Dobrý den,
připojuji svůj pohled k diskutovanému detailu střešních světlíků na objektu šlapanické sýpky.

S pozdravem
Stašek Žerava
Městský architekt Šlapanice
17.11.2023

Podkroví - princip vikýře

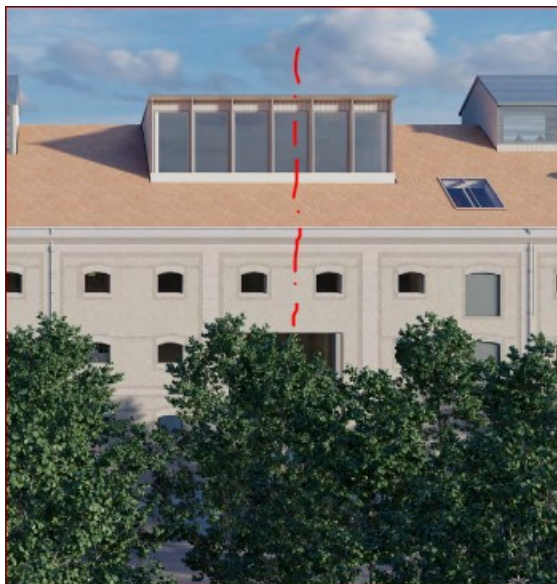
- 4) Dtto bych mohl napsat o ostatních fasádách. Platí pro ně vše, co jsem napsal v předchozím bodě a nevidím nejmenší důvod na nich cokoliv měnit.
- 5) Vlastně jedinou výhradu mám k tomu velkému střešnímu světlíku prosvětlující místnost v podkroví. A činím to s plným vědomím, že jsem v předchozím textu relativizoval možnost vnímání střechy z okolí, a že jsem obhajoval právo architekta na soudobý detail. A velebil jsem motýlkovou střechou zastřešené malé světlíky. Tento velký světlík na mě ale působí právě ve vztahu k těm ostatním světlíkům nekonzistentně, cizorodě. Vyvolává otázky: Je původní? To asi ne. Ale pokud je nový, proč má úplně jiné tvarosloví, než ty malé světlíky?

A úplně stejné rozpaky vyvolává z interiéru: Je to přece využití podkroví historické budovy - vím, krov bude nový, ale neměla by se tradiční konstrukce do něj propast? A pokud je nový, neměl by být třeba „high-tech“, aby se to poznalo? Zatím to není ani jedno, ani druhé.

- a) Klidně použít původní tvar světlíků – jako jakousi reminiscenci, připomínku. Kontrast oproti ostatním motýlkovým světlíkům bude mít logiku, nikdo se nesplete při identifikaci „starého (přesněji připomínaného)“ a „nového“. Tento tvar a subtilnější zasklení navíc funkčnosti a atmosféře podkrovní místnosti vůbec neuškodí. Právě naopak. Samozřejmě by tomu muselo odpovídat konstrukční a materiálové pojetí interiéru.

- b) Anebo upravit tvar světlíku tak, aby byla jasně identifikovatelná archetypální souvislost s ostatními motýlkovými světlíky.
